Předmětem posuzování vlivů na životní prostředí podle zákona č. 100/2001 Sb., v platném znění (dále jen „zákon EIA“) je záměr „Pokračování těžby v lomu Mrač“ Č.J. 161777/2025/KUSK, kód záměru STC2730.

Podatel tímto podle § 8 odst. 3 zákona EIA v zákonem stanovené lhůtě 30 dnů, počítané ode dne zveřejnění informace o dokumentaci na úřední desce krajského úřadu, tj. do 9. 1. 2026, podává ke zveřejněné dokumentaci následující vyjádření.

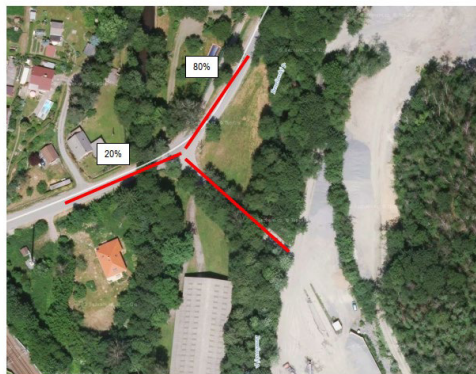
V hlukové studii je nesoulad s výpočtovými body pro stacionární zdroje hluku. V tabulce č.3 je označeno 7 výpočtových bodů a v obr.č. 6 je označen i bod 8, pro který jsou provedeny výpočty. Tento bod č.8 není jednoznačně identifikován. Požadujeme nápravu hlukové studie, aby její výsledky byly jednoznačné.

OBR.3a Vizualizace stavu – doprava Varianta I – stávající výjezd z areálu lomu + rozložení dopravy do směru na Podmračí(65%) a směru viadukt (35%)

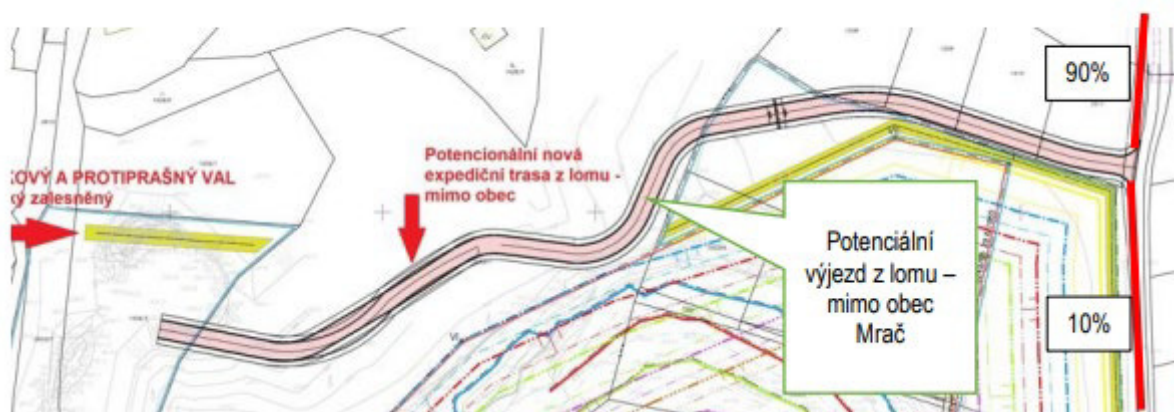
Oproti dokumentaci EIA předložené v roce 2024 došlo ke změnám v rozložení dopravy.

Požadujeme vysvětlení navýšení intenzity dopravy přes Mrač o 15%.
